改善箇所説明図

基準不適合発生箇所

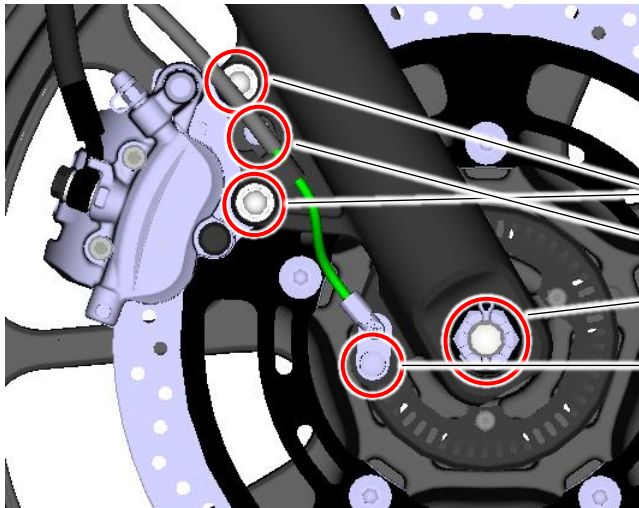
フロントキャリパボルト(2箇所)

フロントホイール回転センサブラケットボルト

フロントアクスルナット

フロントホイール回転センサボルト

フロントホイール周りの組立工程において、工程管理が不適切であった為、特定のボルト・ナットの締め付けトルクが不足している可能性がある。そのため、走行振動等で当該ボルト・ナットが緩み、異音の発生、走行安定性の低下、制動力の低下等が発生するおそれがある。

全車両、対象部位の取付けボルト・ナットを規定トルクで締め付ける。

識別：ヘッドパイプ右側の車台番号末尾付近(ヘッドパイプ上側)に白点ペイントを塗布。
